FORMATO EIA-FEA-007

INFORME TÉCNICO DE INSPECCIÓN AL SITIO DE DESARROLLO DEL PROYECTO

Proyecto:	Diseño, Desarrollo de Planos y Construcción del Nuevo C.E.B.G. Boca de Parita, Ubicado en el Corregimiento de Monagrillo, Distrito de Chitré, Provincia de Herrera.		
Categoría:	I		
Promotor:	Ministerio de Educación.		
Representante Legal:	Maruja Guadalupe Gorday Moreno de Villalobos.		
Ubicación:	Corregimientos de Monagrillo, Distrito de Chitré, provincia de Herrera.		
Expediente No.:	DRHE-I-F-07-2021		
Fecha de la inspección:	19 de Abril de 2021		
Fecha del Informe:	21 de Abril de 2021		
Participantes:	Nombre	Cargo	Institución
	Yuria Benítez	Evaluada de Estudio de Impacto Ambiental	MiAmbiente - Herrera
	Luis Peña	Jefe de la Sección de Evaluación de Impacto Ambiental	MiAmbiente - Herrera
	Ing. Ana Díaz	Residente de Proyecto	Empresa Contratista
	Arq. José Villarreal	Inspección	MEDUCA
	Claudio Rodríguez	Inspección	MEDUCA

Fig. No. 5: La gran mayoría de las especies arbóreas presentes en el área del proyecto, se verán afectadas con el desarrollo del mismo. Vista de un árbol con raíces expuestas, debido a los trabajos de adecuación del terreno.

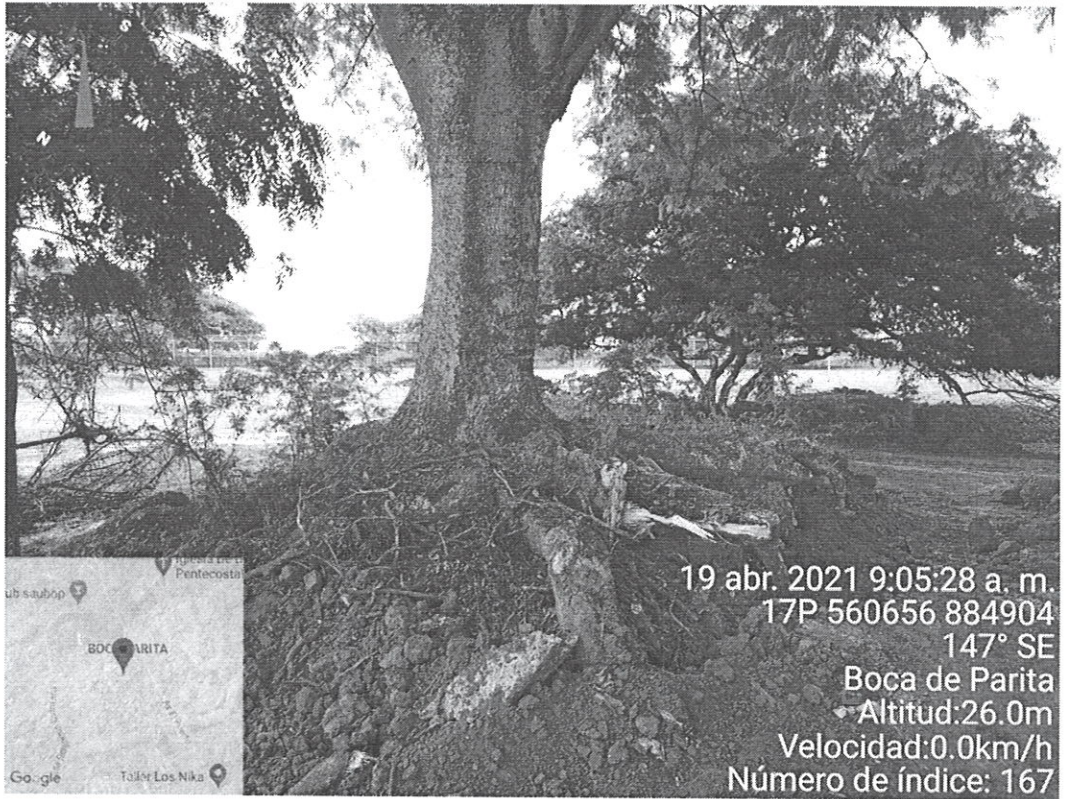
- En el **punto 7.1.1 Caracterización Vegetal, Inventario Forestal** (página 53 del EsIA), se indica que los árboles existentes en el área se mantendrán según diseño del proyecto, sin embargo, al momento de la inspección, y según información indicada por la Ingeniera residente del proyecto, la gran mayoría de los árboles presentes en la finca, serán afectados por el desarrollo del proyecto, por lo cual, se requerirá tala y/o desarraigue.

Fig. No. 6: Vista del área dentro de la finca, que no será afectada con la construcción del proyecto, la misma se dejará para desarrollo a futuro, está localizada en la parte posterior de la finca.

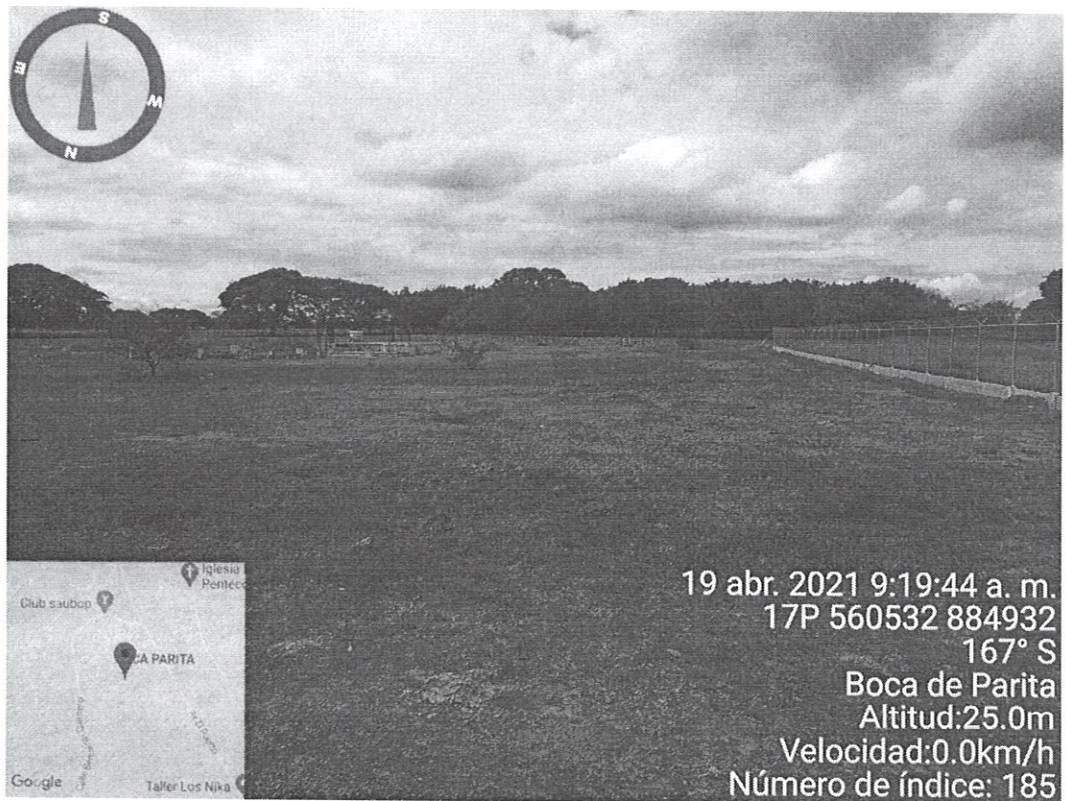
- En referencia a la información contenida en el plano del proyecto, se establece que existe un área de **5986.23 m<sup>2</sup>** de las **2 ha 127 m<sup>2</sup> 49 dm<sup>2</sup>** que tiene la Finca No. 38336 (F), la cual será utilizada para desarrollo a futuro, superficie que se encuentra fuera del alcance del proyecto objeto del Estudio de Impacto Ambiental, de acuerdo al **punto 5.4 Descripción de las Fases del Proyecto** (páginas 19 a 28 del EsIA).
